# Endring av detaljregulering for E105 parsell 1B

Beskrivelse av bakgrunn og konsekvenser for planbeskrivelse  
og plankart

# Beskrivelse - endring av detaljregulering for E105, parsell 1B

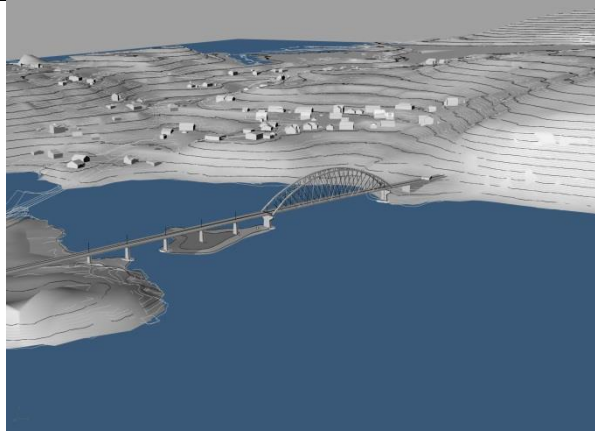
I forbindelse med prosjektering av bru over Bøkfjorden ble det i mars 2013 gjort en detaljert kartlegging av isforholdene i fjorden og langs brutráséen. Selve Pasvikelva er stort sett åpen om vinteren på grunn av vassdragsreguleringer, mens Bøkfjorden fryser. I tidevannssonen er det et område hvor det kan etableres store isbakser. I 2013 ble det målt gjennomsnittstykkelser på 160-180 cm, med maksimaltykkelser på 220 cm. Disse isbaksene vil påvirke brufundamenter og søyler både horisontalt og vertikalt.

For å være sikre på at fundamentene tåler denne belastningen, må de dimensjoneres betydelig større enn opprinnelig tenkt. Løsningen er å etablere koniske fundamenter, det vil si fundamenter som skrår nedenfra og opp. Disse fundamentene blir vanskeligere å prosjektere, dyrere og mer komplisert å bygge, og de vil bli dominerende i landskapsbildet. Visuelt vil bruløsningen framstå som lite harmonisk.

Alternativet er å legge en fylling som beskytter bruaksene mot isen. Isen blir da brutt opp i møtet med fyllingen, og man kan beholde den opprinnelige løsningen med fundamenter og søyler. Statens vegvesen ønsker å utrede steinfylling der fronten plastres med stor stein. Fyllingen må tilfredsstillende krav til voksemiljø for den rødlistede planten vasskrans. Det er lagt ned et betydelig arbeid i å gjøre løsningen så naturlig som mulig, og den foreslås utformet som en øy med naturlige strandlinjer.

Figur 1 - Alternativ med fylling utformet som øy - flo sjø (høyeste astronomiske tidevann)

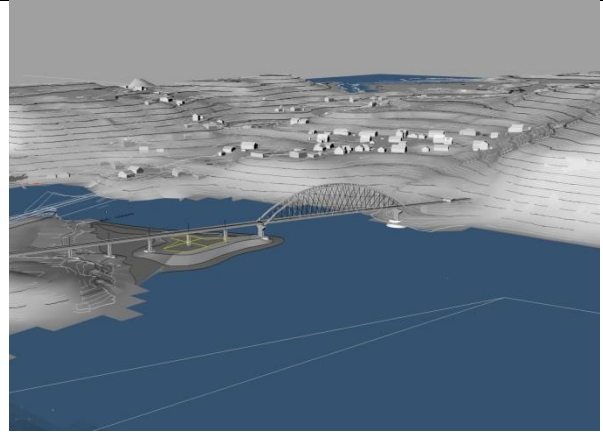
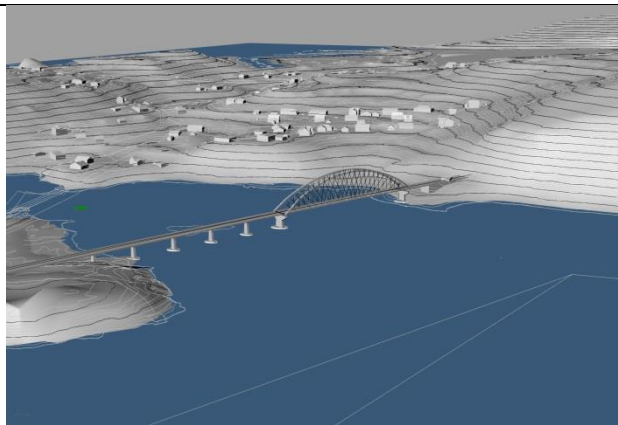
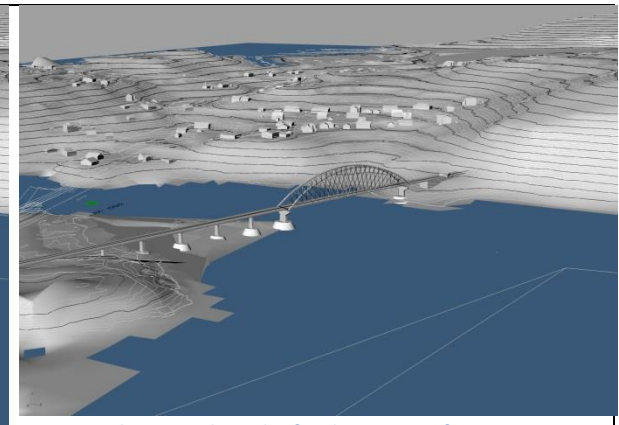
Statens vegvesen mener at en fylling utformet som en øy vil gi det mest fordelaktige resultatet når man vurderer kompleksitet, økonomi og visuelt uttrykk. Forslaget til endring av detaljreguleringen utformes i henhold til dette valget.

Nedenfor vises en 3D-visualisering av bruløsning med store fundamenter i forhold til en løsning med fylling. Illustrasjonene viser hvordan løsningene framstår ved flo og fjære.

Figur 5 - Utsnitt av detaljregulering - Friluftsområde i sjø (FOS)

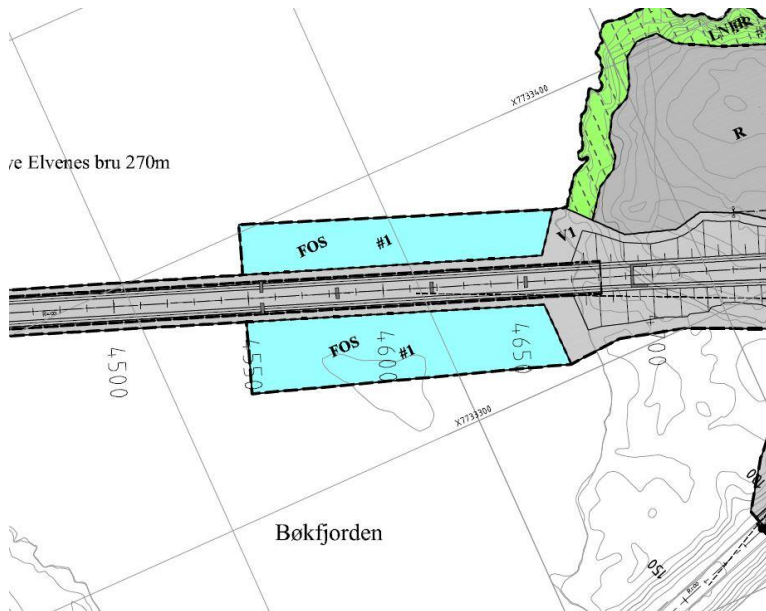
Gjeldende detaljregulering gir ikke hjemmel for å etablere fylling på området. Vedtatt arealformål for området er FOS (friluftsområde i sjø), se fig. 5.

Det er behov for å erstatte arealformålet FOS med vegareal. Dette kan bare gjøres ved å endre reguleringsplanen. Endring av plan skjer etter samme regler som for ny reguleringsplan. Det betyr også at virkningene av planen må utredes på nytt.
